Mission régionale d'autorité environnementale

**Avis délibéré sur la demande d'ouverture de travaux miniers
forages pétroliers
à Rieux, Tréfols et Morsains sur la concession de Villeperdue (51)
de la société IPC Petroleum France**

n°MRAe 2019APGE63

Figure 3 bis : principe de forage et d'étanchéité des puits par cimentation des cuvelages

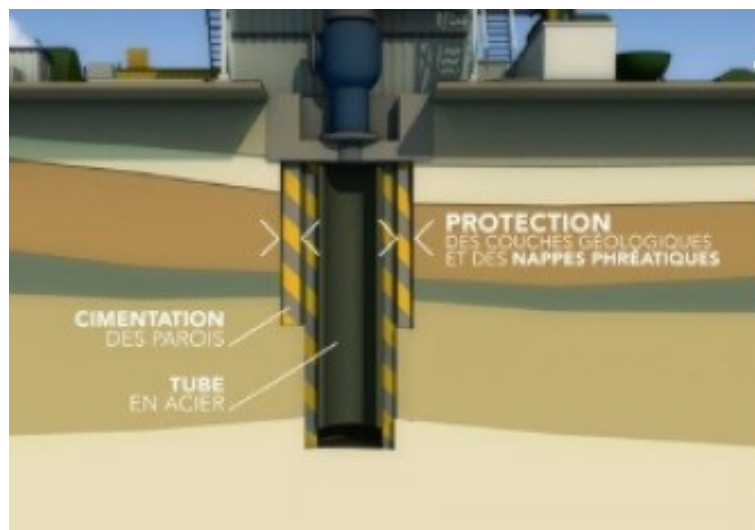
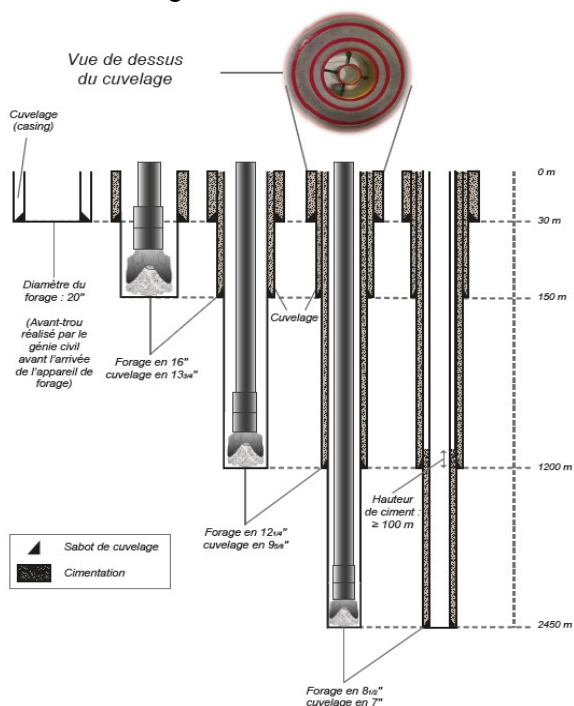
L'Autorité environnementale regrette que le dossier ne décrive pas la composition précise des boues, et la présence éventuelle d'éléments dangereux pour les nappes dans leur composition, au delà des adjuvants habituels.

Elle recommande au pétitionnaire de préciser la composition des boues et les mesures de prévention des risques de pollution des eaux souterraines lors des forages.

Néanmoins, l'Autorité environnementale constate que le dossier n'aborde pas les conséquences d'une dégradation des puits et ne prend pas en compte la charge hydraulique du gisement, comme facteur aggravant de risque de pollution.

Aussi, elle recommande à l'exploitant de compléter son dossier sur ce point, en définissant les stratégies d'intervention en cas de pollution et l'évaluation potentielle de l'extension d'une telle pollution.

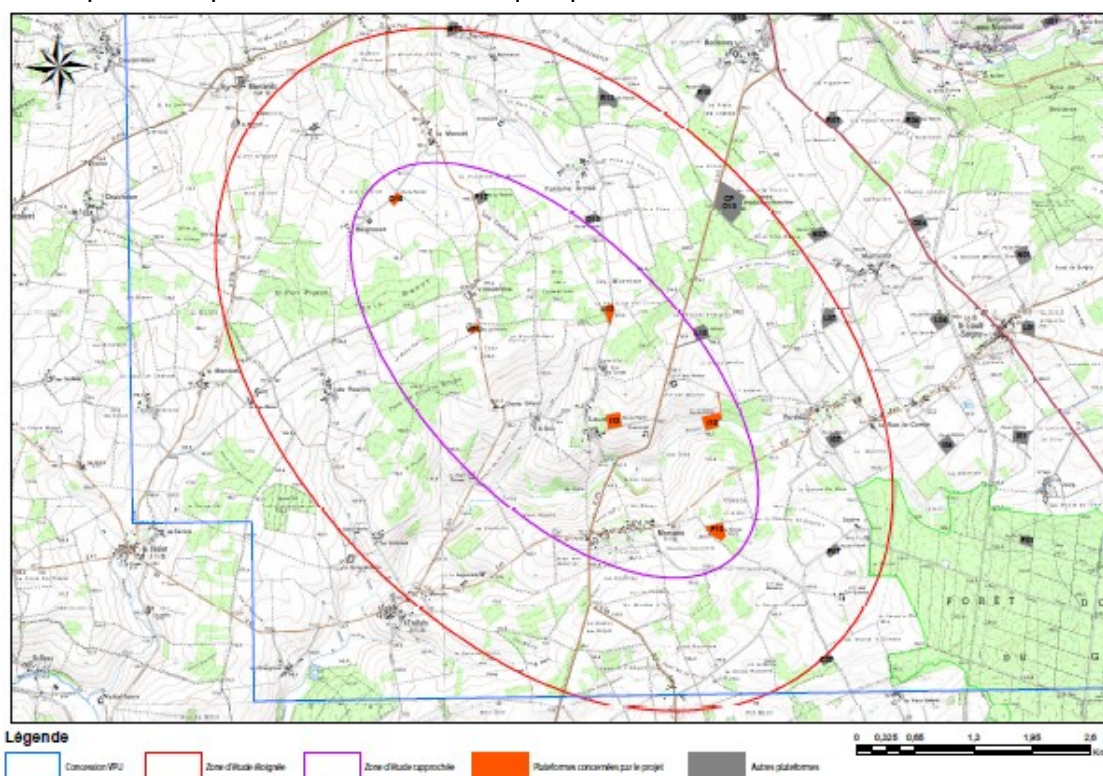
L'Autorité environnementale constate donc que ce projet s'inscrit dans le cadre de la concession de Villeperdue dont bénéficie le pétitionnaire et que la prospection se limite à ce gisement sans alternative de choix de site à présenter en dehors de la concession. **L'Autorité environnementale s'est cependant étonnée qu'on puisse permettre l'implantation de**

plateformes pétrolières dans le périmètre de protection, même éloigné, d'un captage. La question a été posée de savoir s'il n'était pas possible d'éviter de traverser les nappes de la craie au droit de ces périmètres, par exemple, par déplacement des plateformes concernées hors des périmètres de protection et recours aux forages de puits déviés.

L'Ae recommande au pétitionnaire d'étudier la possibilité d'éviter de forer au travers de la nappe de la craie au droit des périmètres de protection de captage.
